第2回地元説明会での説明内容（説明会資料要約版）

第2回地元説明会開催状況				
開催日時	平成25年11月8日（木）	平成25年11月11日（月）	平成25年11月12日（火）	平成25年11月13日（水）
開催場所	段原集会所	段原集会所	段原西集会所	広島市留学生会館
対象地区	南区京橋町、稲荷町	南区的場町一、二丁目、金屋町、松川町、比治山町	南区段原一丁目、段原二丁目（一部）、段原三丁目（一部）	南区松原町、大須賀町、猿猴橋町、荒神町、東荒神町、西荒神町、西蟹屋一、二、三、四丁目
参加者	12名	15名	16名	27名

第2回説明会では、第1回説明会で出された御意見に対する対応策や考え方について説明させていただきました。

図 2-2 現行ルート進入方法検討図（平面図）

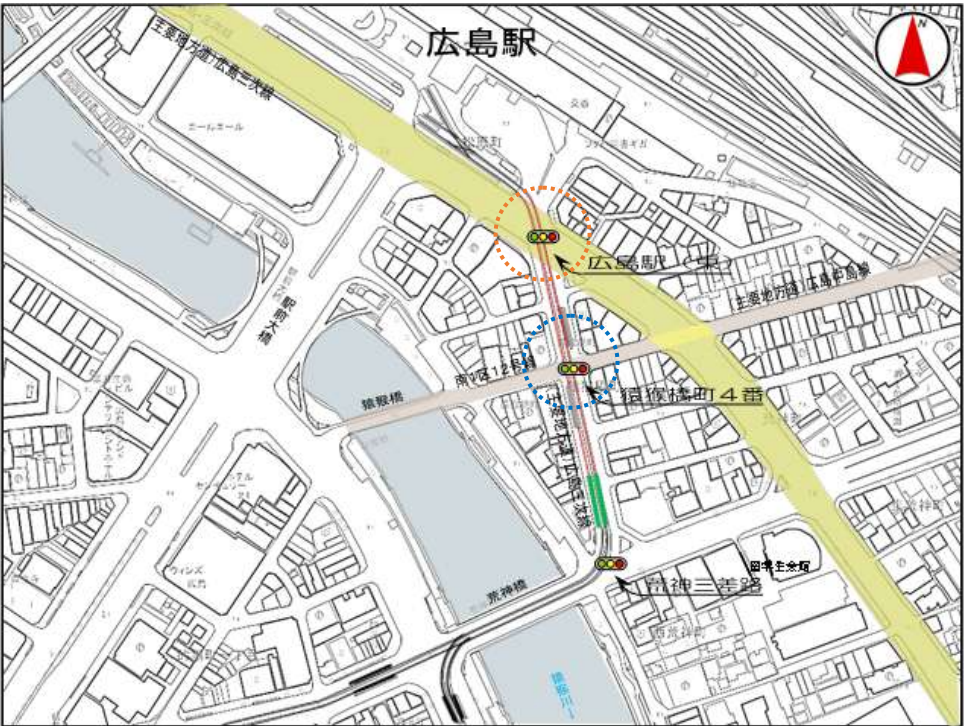
- ・ 現行ルート案で路面電車の立体化を検討すべきではないか。
- ・ 現行ルート案で路面電車を高架にする場合、猿猴橋町4番交差点（西国街道）で車両の高さ制限が必要とのことであるが、乗用車しか通っていない路線であり、基準（道路構造令）を守る必要はない。

路面電車の軌道を荒神三差路付近から広島駅南口広場の間、立体施設で結ぶ場合は、その途中にある信号交差点（猿猴橋町4番交差点）において、高架の場合は、桁下の通行高さが2.8mとなり、道路構造令で定めている建築限界（高さ4.5m以上）を確保できません。
また、地下の場合は、猿猴橋町4番交差点、広島駅（東）交差点で路面電車により交差点が分断され、当該交差点で自動車が通行不可能となります。

図 2-5 バスを高架とする場合のレイアウト検討図

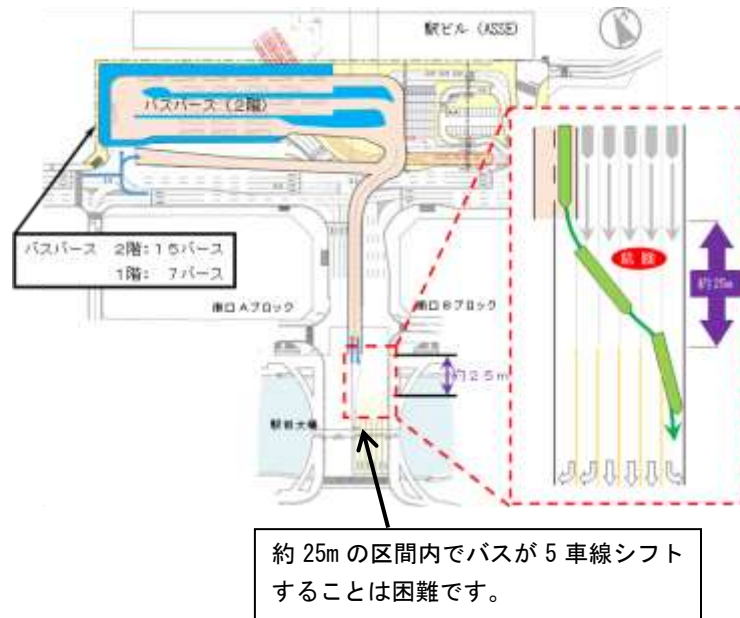
- ・ 現行ルート案でバスやタクシーの立体化を検討すべきである。
- ・ 高架化すれば駅前広場にスペースが生まれる。こうした案は、なぜ採用できないのか。

バスを高架とする場合及びタクシー・マイカーを高架とする場合いずれの案においてもバスバース、タクシー・マイカーの必要規模の確保は可能です。

その一方で、バスを高架とする際の課題として、バスバースが1階と2階に分散され、利用者にとって乗降場所がわかりにくい配置となることや、バスは、駅前大橋北詰からバスバース2階部分へ進入・退出することとなり、その際、進入口・退出口への車線変更が必要となることから、特に退出の際に安全に車線変更することが困難という課題があります。

図 2-7 駅前大橋ルートと比治山線の接続ルート平面図

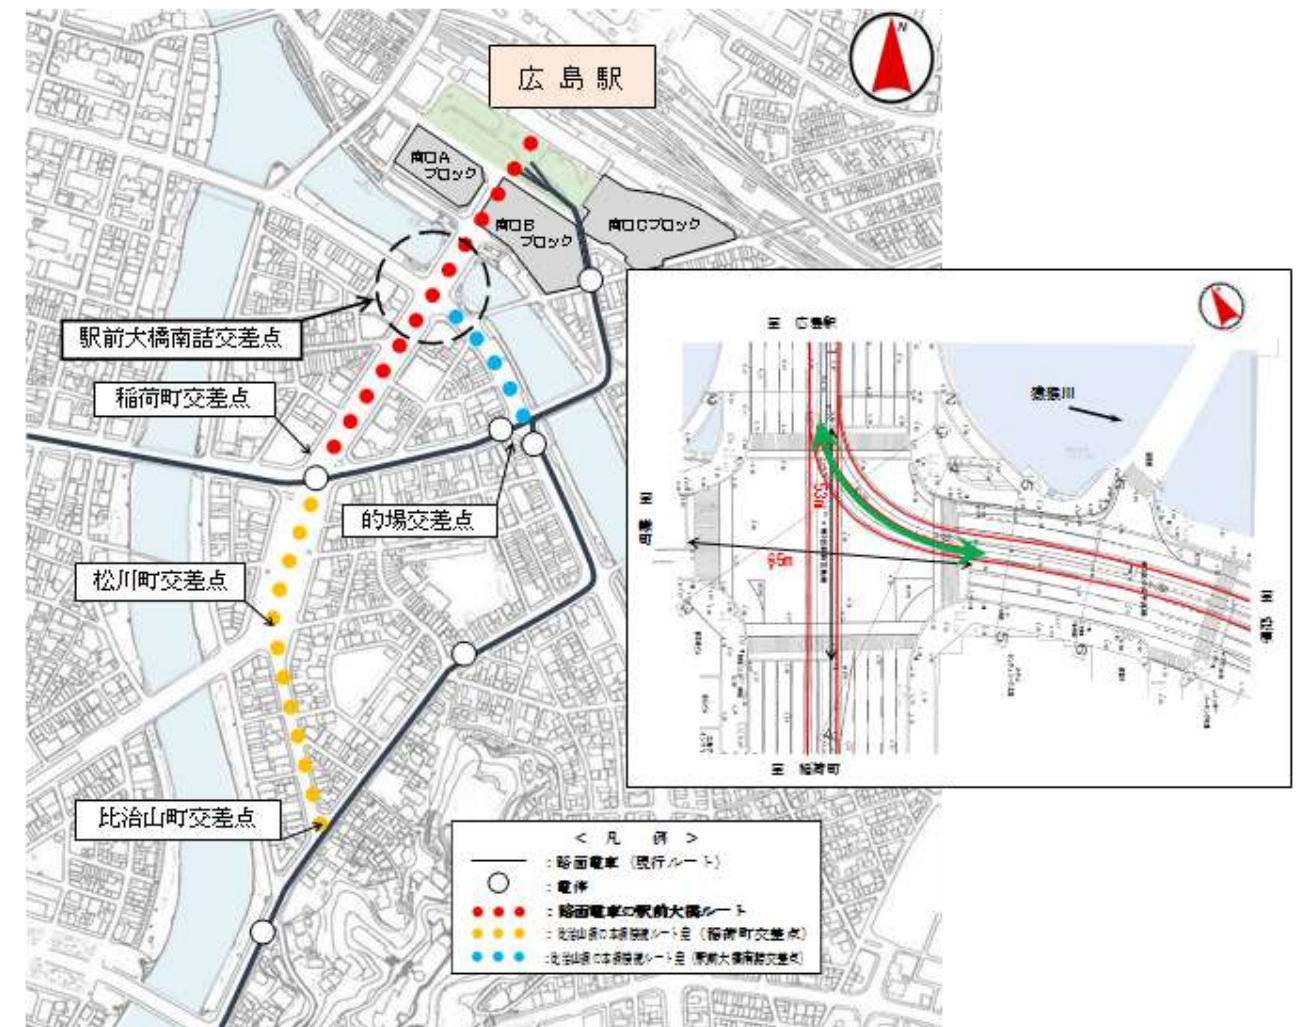
- ・ 比治山線を駅前大橋南詰交差点で本線に接続するルートとすれば、廃止電停が少なくなるのではないかと。

駅前大橋南詰交差点で、路面電車の本線と比治山線を接続する場合、路面電車が交差点を通過するために必要な信号青時間を確保すれば、他の自動車交通の信号青時間を減少させることになり、ラッシュ時に交通渋滞を生じさせる可能性が高いことから、駅前大橋南詰交差点での比治山線の接続は困難な状況です。

しかしながら、地元説明会での意見を踏まえ、現在、道路構造面を含め、比治山線の駅前大橋南詰交差点での接続の可能性について検討しています。
